PARTICIPATIEVERSLAG

RANDWIJK EN INDOORNIK

Onderwerp	Participatieverslag
Project	Integraal Kwaliteitsplan Openbare Ruimte, Randwijk en Indoornik
Opgesteld door	Buro Poelmans Reesink

Datum	30 augustus 2024
Versie	5
Status	definitief

Lipperstpad L-1

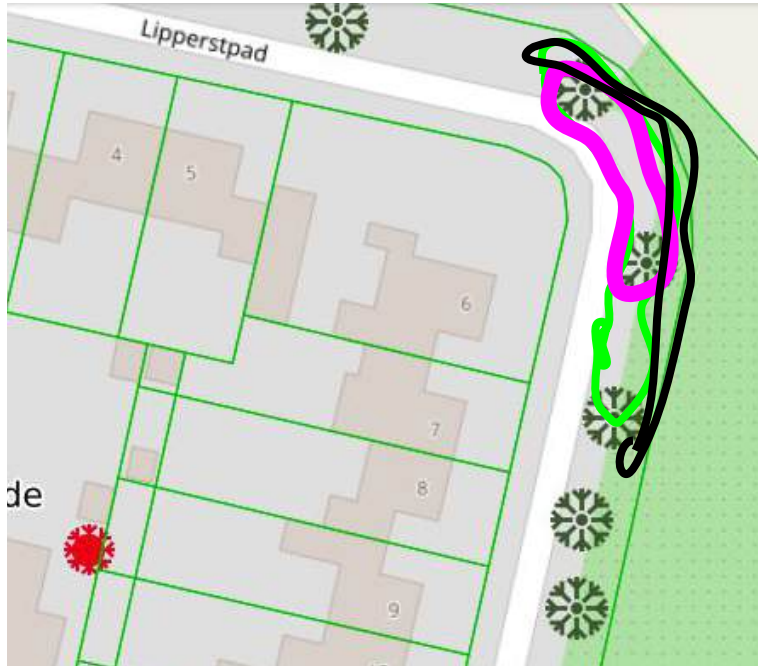
Veel bewoners van het Lipperstpad hebben de informatiebijeenkomst bezocht en positief gereageerd op de plannen. Een bewoner heeft aangegeven dat er rekening gehouden moet worden met de hoogtes die bomen kunnen bereiken. Nieuwe bomen mogen geen zon wegnemen van de zonnepanelen die op de daken liggen. Bewoners hebben aangegeven dat boom nr. 6 niet op de kaart stond (zie pagina 9 van bijlage C). Ook geven zij aan dat bij de speeltoestellen het gazon moet blijven.

Boom nummer 6 (p. 9 bijlage C) was inderdaad over het hoofd gezien en is toegevoegd aan het plan.

Boom nummer 7 (pagina 9 bijlage C) wordt geen Acer campestre ‘Elsrijk’ zoals voorgesteld, maar een Acer campestre ‘Huibers Elegant’ omdat deze smaller blijft. De bocht in het Lipperstpad t.h.v. huisnummer 10 – 14 wordt meegenomen in de planvorming. De beplanting hier is in slechte staat en zal daarom aangevuld worden met extra plantsoorten. Zo willen wij ervoor zorgen dat het een dicht plantvak wordt. De Bakenboom die aan het zuiden van het Lipperstpad was voorgesteld (pagina 12 bijlage C) komt te vervallen. Deze staat op grond van het provinciaal wegennetwerk. Het draaiend speeltoestel tegenover Lipperstpad 4 wordt verplaatst naar de hoek van Lipperstpad 6. Deze keuzen is gezamenlijk gemaakt omdat men aangaf dat de val vrije ruimte rond het speeltoestel onder het gemiddelde van 1,50 meter zit.

Lipperstpad L-6

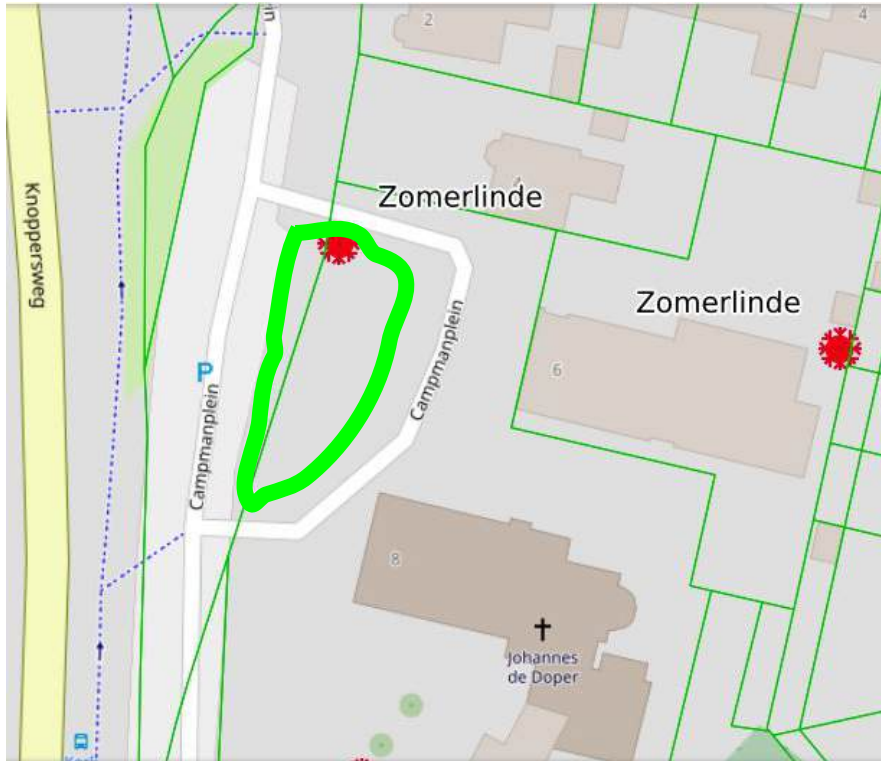
Er is aangegeven dat het jammer is dat het plantsoen t.h.v. Campmanplein 6 buiten het plan gelaten is. Hier zou men graag een afrastering zien om perceelsgrenzen aan te geven. Ook is aangegeven de haag tussen het Campmanplein en de Knoppersweg biodiverser te maken.

Het plantsoen t.h.v. Campmanplein 6 is niet geheel in bezit van de gemeente. De door Boombezorgd verwijderde beplanting t.b.v. de parkeerplaatsen is niet in bezit van de gemeente. Het plaatsen van afrastering levert geen meerwaarde op en wordt daarom niet uitgevoerd.

Het biodiverser maken van de bestaande haag is een kostbare en arbeidsintensieve ingreep. Daarnaast staat de haag op sommige delen volledig op grondgebied van het provinciaalwegennetwerk.
